Urząd Miasta Bydgoszczy
Wydział Zamówień Publicznych
ul. Grudziądzka 9-15, 85-130 Bydgoszcz

WZP.271.1.2023.E

„Budowa, przebudowa oraz zmiana sposobu użytkowania obiektów Zajezdni Tramwajowej przy ul. Toruńskiej 278 w Bydgoszczy – Etap 1” - WZP.271.1.2023.E

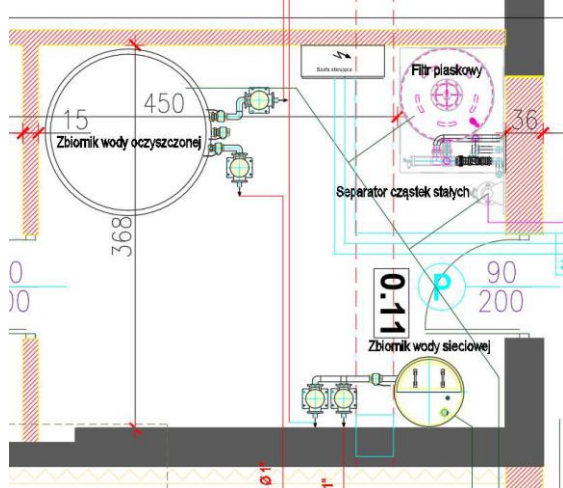
Projektowane pomieszczenie techniczne jest bardzo małe 3,6 x 3,6m i przechodnie z dwoma parami szerokich drzwi. W projekcie brakuje wrysowanego urządzenia do recyklingu z pompami podającymi wodę obiegową na obie myjnie oraz pomp wody czystej - również na potrzeby obu myjni. Prosimy o odniesienie się do powyższych wątpliwości - gdzie mają być zamontowane wymienione elementy wyposażenia.

Zgodnie z projektem i załącznikiem X.3 MYJNIA_3. Pompy wody mają znajdować się w pomieszczeniu technicznym myjni (3,68x4,26m).

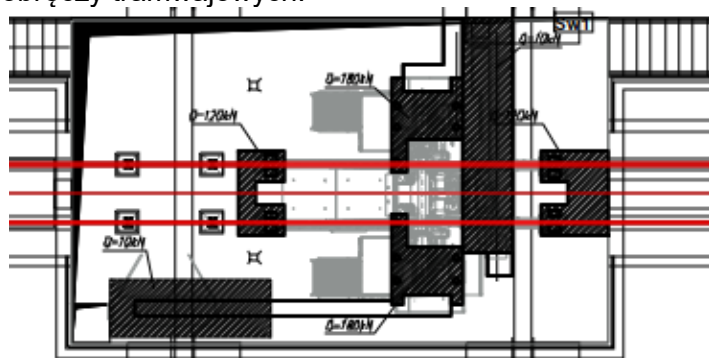
Wnosimy o uzupełnienie projektu o informacje związane z montażem szyn, typem mocowania z przekrojami, szczegółami konstrukcyjnymi dla torowiska w hali 6a przy stanowisku reprofilacji obręczy tramwajowych.

Zamawiający w załączniku przekazuje zaktualizowane materiały przedstawiające sposób mocowania szyn zarówno w budynku G „myjnia” oraz 6A szczegóły konstrukcyjne. Przedstawiono również lokalizacje poszczególnych rodzajów mocowań w halach. Materiały w załączniku.

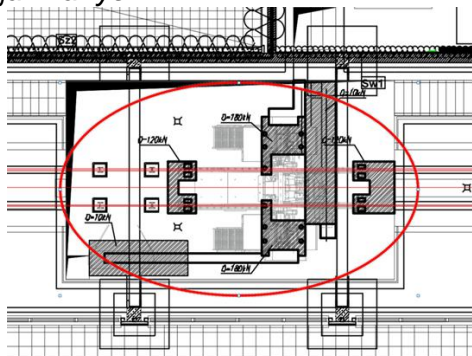
Dot. b.torowa – Prosimy o wskazanie technologii zabudowy torowiska w hali nr 6a w miejscu jak na rys.

Zamawiający w załączniku przekazuje zaktualizowane materiały przedstawiające sposób mocowania szyn zarówno w budynku G „myjnia” oraz 6A szczegóły konstrukcyjne. Przedstawiono również lokalizacje poszczególnych rodzajów mocowań w halach. Materiały w załączniku.
